放射性廃棄物処理場 設計及び工事の方法の認可申請(その3) 補正申請概要

令和2年8月24日
日本原子力研究開発機構 原子力科学研究所

令和2年6月22日第356回核燃料施設等の新規制基準適合性に係る 審査会合における指摘事項の内容とその対応一覧

No.	指摘事項	回答
1	竜巻による飛来物対策について、設計と運用対応の範囲を明確にすること。	P80(フロー追加) P86~91(タイトル変更)
2	竜巻の飛来物衝突による影響評価について、飛来物の飛来高さを考慮して、排水貯留ポンド及び保管廃棄施設・Lの地上部のコンクリート外壁への衝突を評価対象外としているが、飛来物が放物線を描いて衝突する可能性はないのか検討すること。	P81,86(評価概要) P88,90(評価結果)

図-2.1 保管廃棄施設・L及び排水貯留ポンドの通信連絡設備の配置図

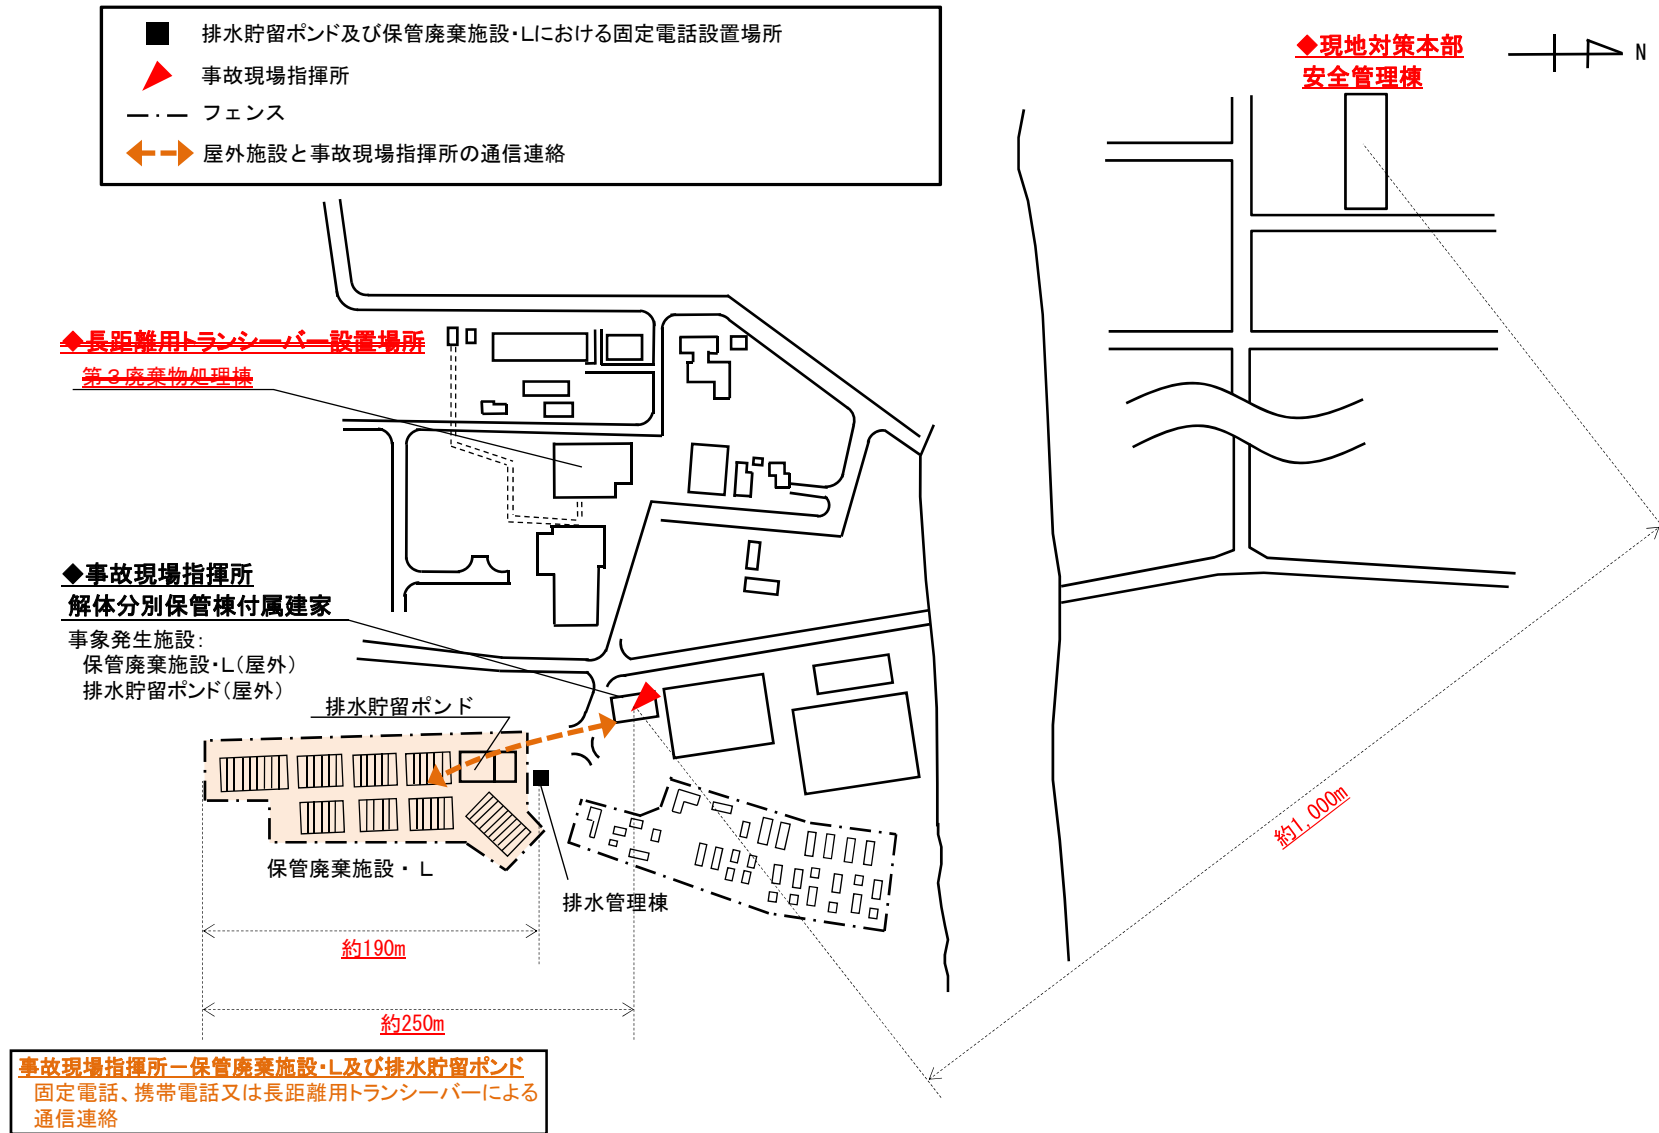
事象発生施設	固定電話	携帯電話	施設内用 トランシーバー	長距離用 トランシーバー
保管廃棄施設・L 排水貯留ポンド	<u>1台</u> *1	<u>1台</u>	<u>2台</u> *1	<u>1台</u> *1

~~*2 事象発生施設で使用する長距離用トランシーバー(1台)については、第3廃棄物処理棟に配置~~

図一2.2 解体分別保管棟付属建家会議室(事故現場指揮所) 及び排水管理棟並びに第3廃棄物処理棟の通信連絡設備の配置図

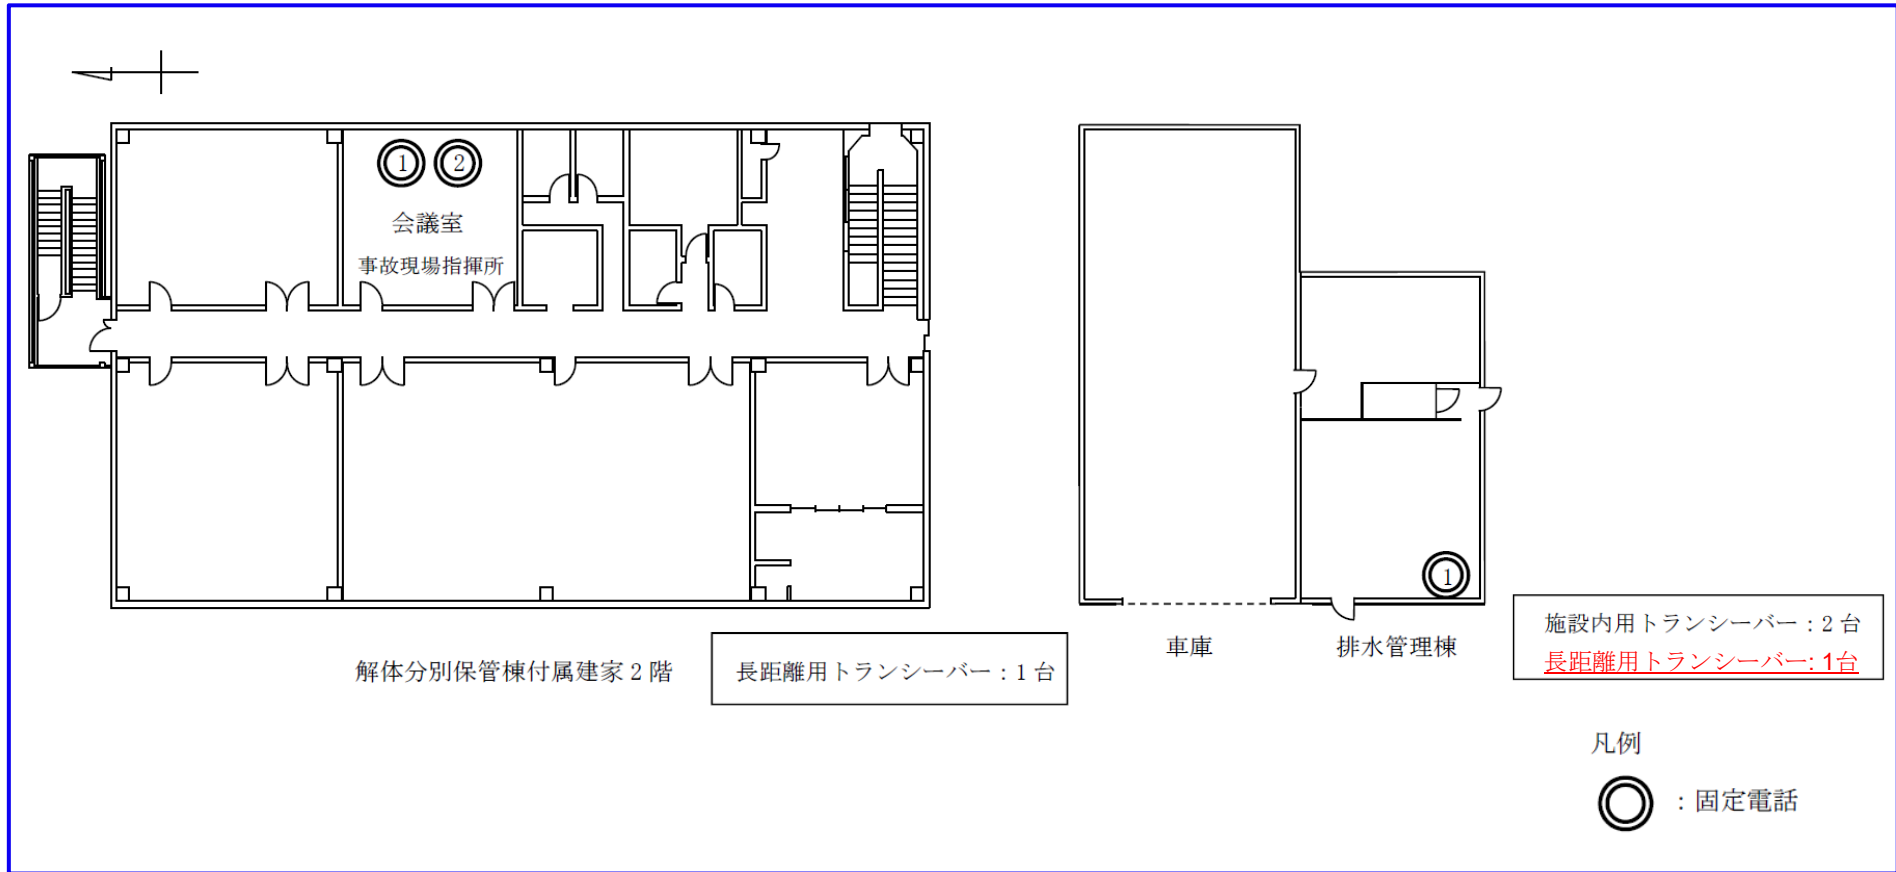
設置場所 (事故現場指揮所)	事象発生施設	固定電話	長距離用 トランシーバー
解体分別保管棟付属建家 会議室	保管廃棄施設・L 排水貯留ポンド	<u>1台</u> *1	<u>1台</u>

*1 現地対策本部との通信連絡で使用する固定電話と共用

【排水貯留ポンドにおける液位計警報設定に係る運用について】

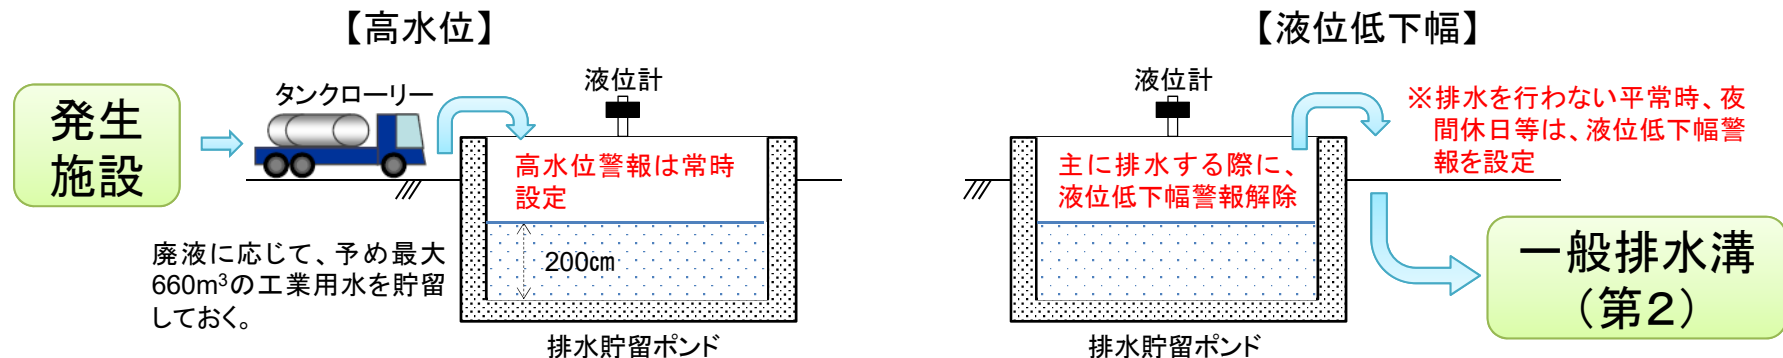
液位計の警報設定に係る運用については、原子炉施設保安規定及び下部規定において、「**適切に管理した状態で、排水作業等を行う際は、液位の変動が見込まれるため、液位低下幅の警報を解除する。また、排水作業等を行わない平常時、夜間休日等、液位が安定しなければならぬときは、液位低下幅の警報を設定するよう運用する**」ことを規定する。

図 樹木管理の範囲

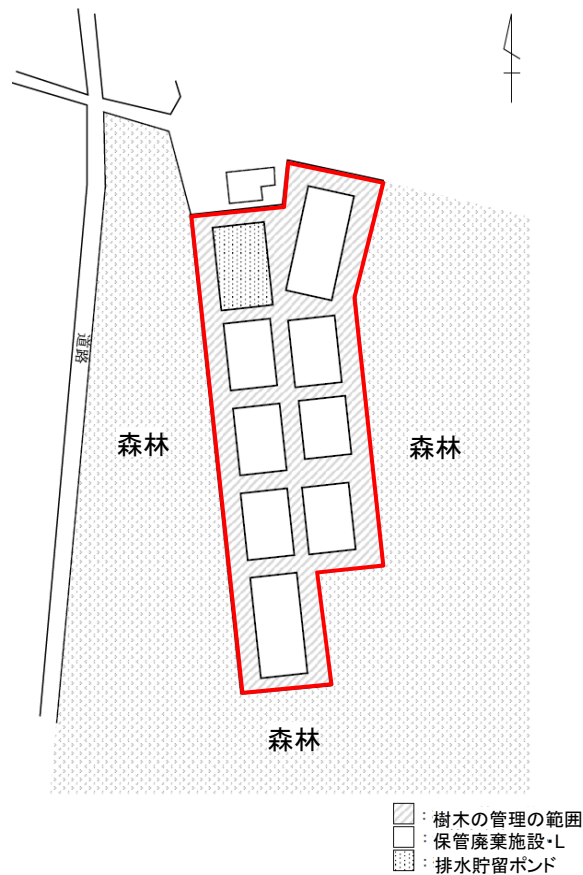
課長は、所掌する排水貯留 Pond 及び保管廃棄施設・L の周辺に森林火災が発生した場合に備えて、図に示した範囲に、森林が拡大しないよう樹木を管理しなければならない。

1. 課長は、排水貯留 Pond 及び保管廃棄施設・L の周辺に森林火災が発生した場合に備えて、図に示した範囲周辺に対して熱影響を与える森林が拡大しないよう、必要に応じて伐採等の措置を講じること。
2. 課長は、図の範囲内において、延焼の防止及び枯草火災の発生防止のため、必要に応じて※刈り払い等を行い、草木の管理を行う。
3. 課長は、図の範囲内の草木の状況及び図の範囲内に森林が拡大していないことを毎月1回以上確認し、記録を作成する。
